**Fahrräder — Sicherheitstechnische Anforderungen an Fahrräder — Teil 5:
 Prüfverfahren für die Lenkung (ISO 4210-5:2023)
 Cycles — Safety requirements for bicycles — Part 5: Steering test methods
 (ISO 4210-5:2023)
 Cycles — Exigences de sécurité pour les bicyclettes — Partie 5: Méthodes
 d'essai de la direction (ISO 4210-5:2023)**

In der deutschen und englischen Fassung der DIN EN ISO 4210-5:2023-05 wurden folgende Fehler erkannt:

Abbildung (Alt)

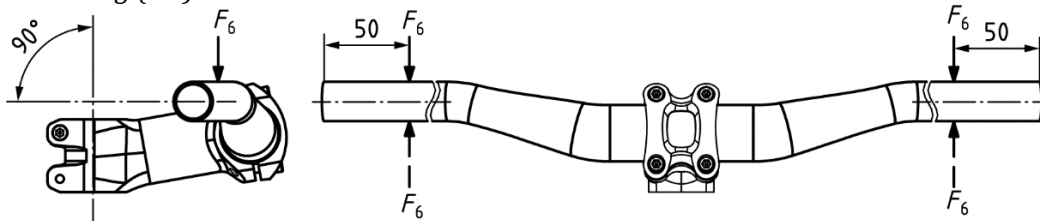
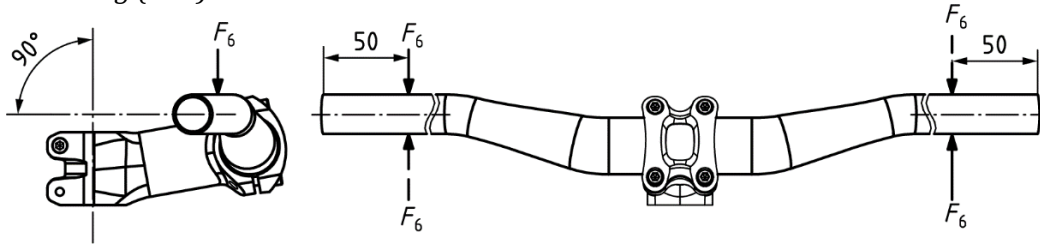
In Abschnitt 4.9.1.1 muss das Bild 10a korrigiert und ersetzt werden. Die Kraftpfeile auf der rechten Seite müssen getauscht werden:

Abbildung (Neu)

Figure (old):

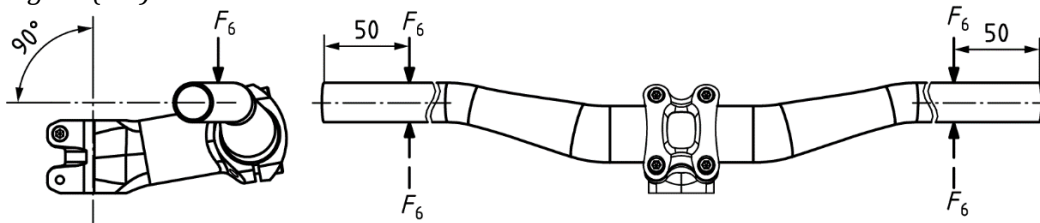
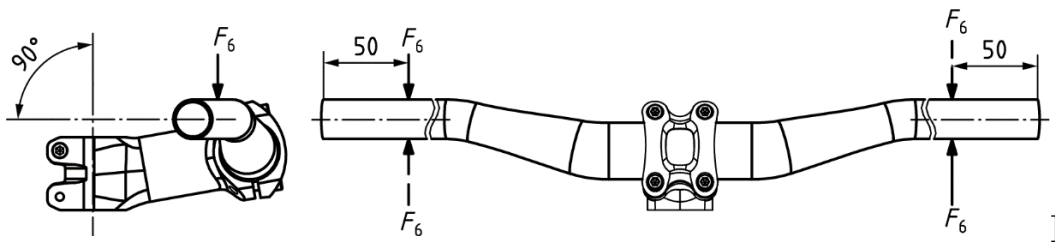
Figure 10a in clause 4.9.1.1 must be corrected and replaced. The force arrows on the right-hand side must be replaced:

Figure (new):
